Colón., 19 de Noviembre de 2014.

Administradora Regional ANAM-Colón.

Mediante esta nota Respondemos a la Notificación Realizada el 7 de noviembre de 2014, con número ARC- 2560-0711-14, donde se muestran puntos que aclaramos y damos nuestra explicación a continuación:

Detallamos nuestras respuestas a las diferentes preguntas que se nos plantea en la nota **ARC- 2560-0711-14**.

PLANO QUE INDICA EN COLOR NARANJA LA SERVIDUMBRE PLUVIAL PROYECTADA.

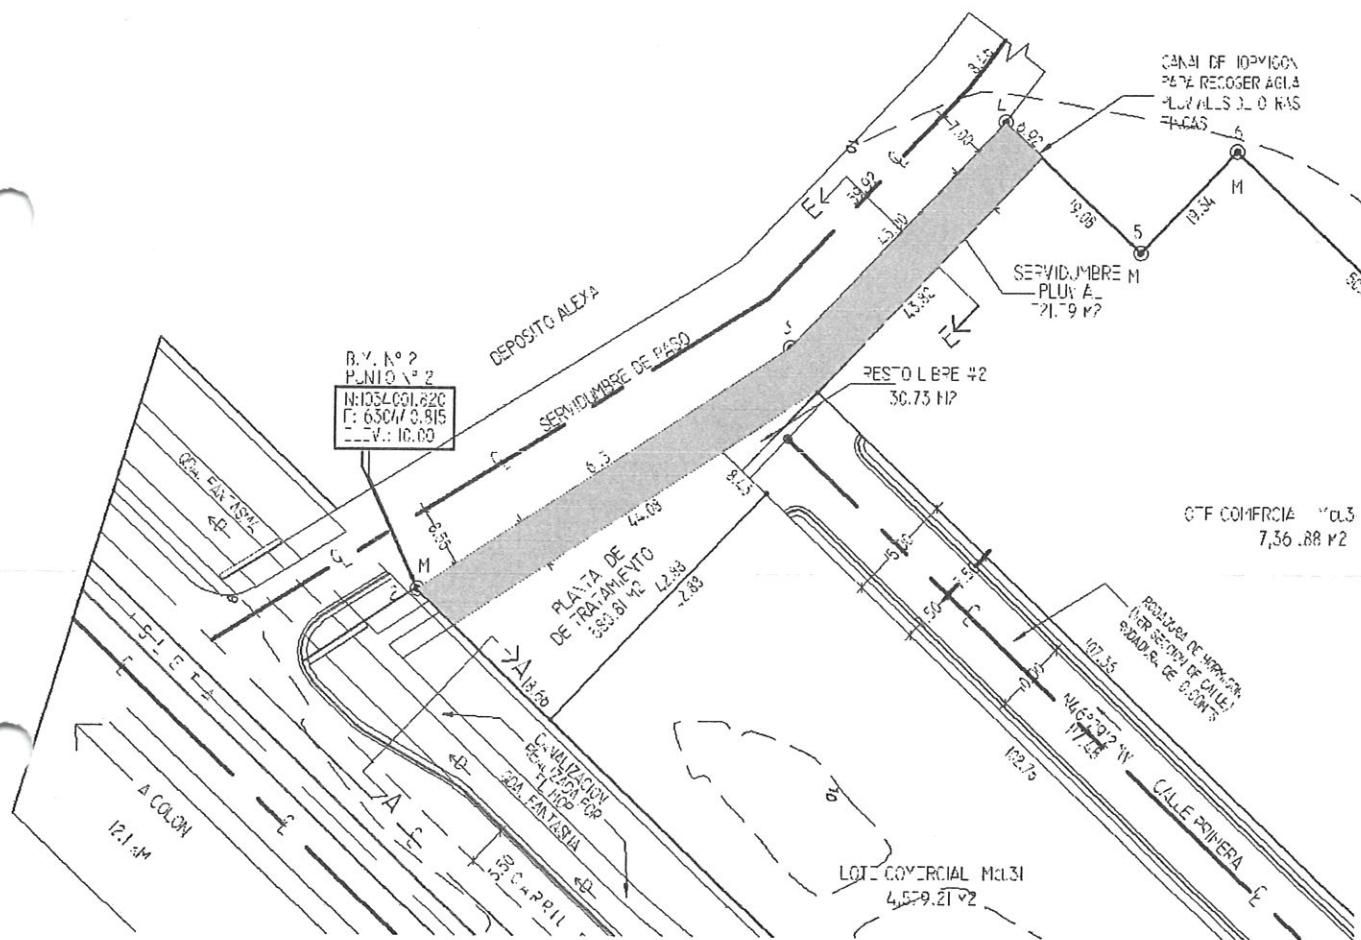
4-Presentar el estudio geológico sobre la capacidad y resistencia del suelo en el área de los lotes comerciales 1 y 2 ya que se observó saturación hídrica del área.

Entendemos su preocupación sobre la situación de la saturación Hídrica, pero dentro del anteproyecto se plantea la solución principal para canalizar las aguas pluviales que vienen del terreno de arriba, este canal esta colindante con los lotes comercial MCu3 #1 y # 2, esta Servidumbre se proyecta para aumentar el canal y asi que el caudal de estas aguas corran en una dirección mas fluida ya que en estos

Momentos hay un estancamiento de aguas servidas y pluviales originado por el estancamiento de estas aguas.

La empresa va contribuir mediante esta canalizacion al saneamiento que existe en estos momentos originando una contaminacion y la cantidad de mosquitos existentes en este momento en estos terrenos.

VISTA GENERAL DE AREA COMERCIAL

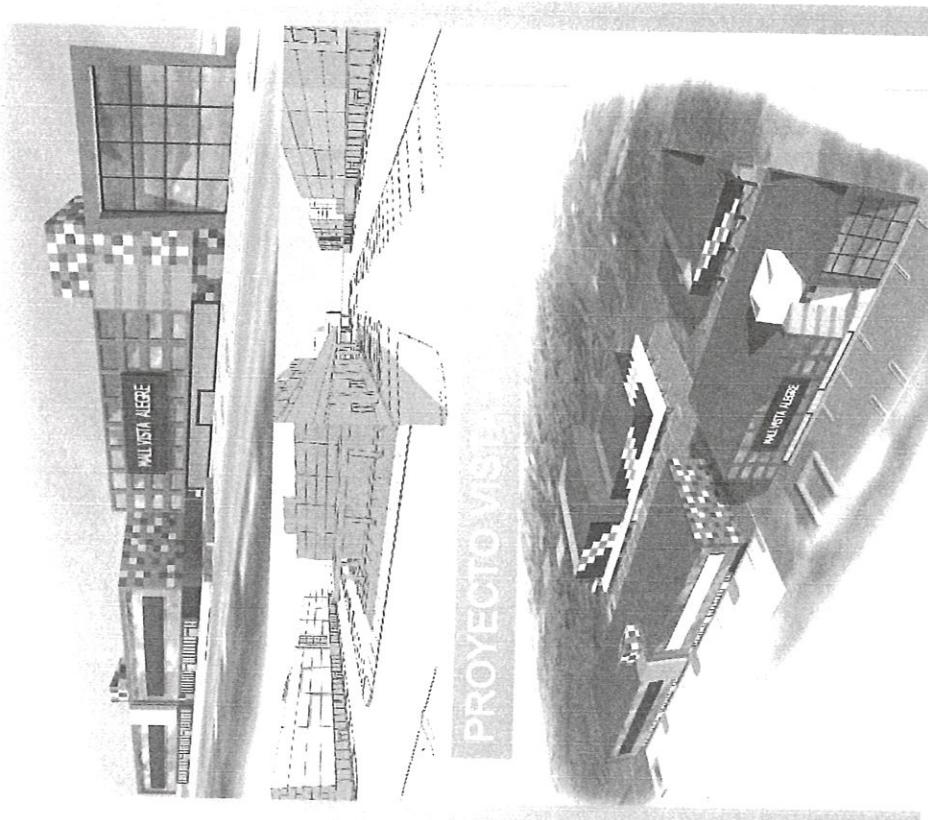
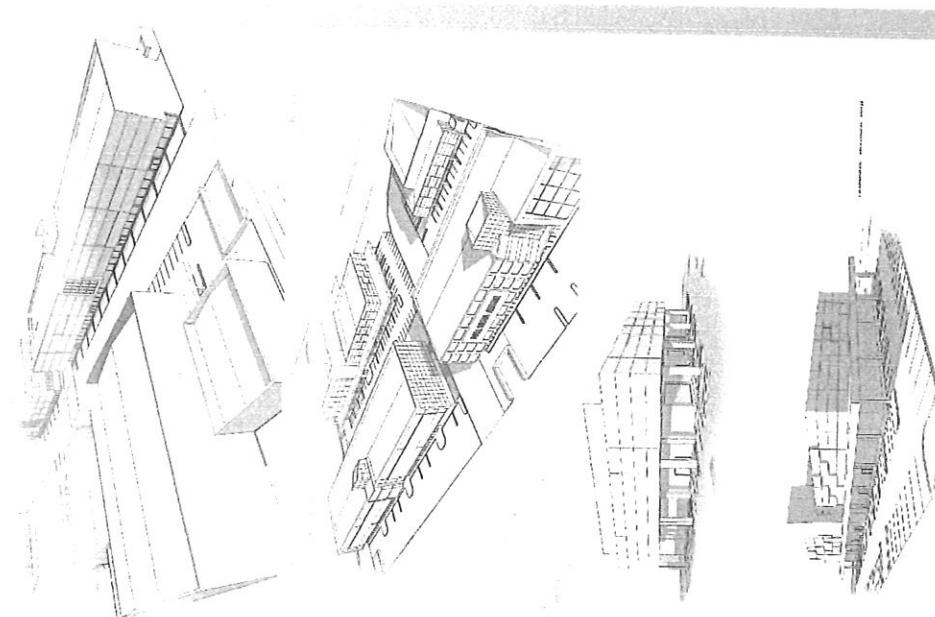
1-Ampliar información sobre la inconsistencia descrita en el EsIA en relación a los locales comercial, ya que no es concordante lo plasmado en el EsIA y el plano del Proyecto.

3-En relación a la Planta de Tratamiento ¿Cuántas son en realidad y su ubicación?

Nuestro Anteproyecto cuenta con 5 lotes comerciales, 4 de ellos ubicados en la área principal, y están proyectados en la norma MCu3, Mixtos Comercial Urbano de Alta Densidad, estos lotes serán desarrollados como Locales Comercial, divididos en esta forma, un Sótano de Estacionamiento, en la Planta Baja como local comercial, y la planta alta será usada como área de depósito., el quinto lote comercial está ubicado en la norma MCv1, Mixto Comercial Vecinal, la norma lo denomina de esta forma, y es un lote de terreno que se usara como comercio tipo tienda de barrio. Posiblemente este lote de este

proyecto el promotor procederá a realizar la edificación dentro de lo que permite la norma MCv1. Lo que da en resumen los 5 lotes comerciales, 4 en MCu3 y uno en MCv1.

Ya que el Promotor no desarrollara el proyecto de una solo vez, se plantea el uso de dos plantas de tratamiento, una para uso residencial y la otra de uso comercial. Una está ubicada en un costado de lote comercial MCu3 #1, y la Otra está colocada a un Costado del lote comercial MCu3 # 4, ya que en estas posiciones nos permite captar las aguas residuales separadamente de la etapa Residencial y la Etapa Comercial. Las dos plantas realizaran su descarga de agua en la canal de la quebrada Fantasma. Se Proyectaron de Esta forma para que se pudiera manejar el proyecto de forma separadas, lo residencial de lo Comercial, y así poder trabajar las construcciones de forma individual.
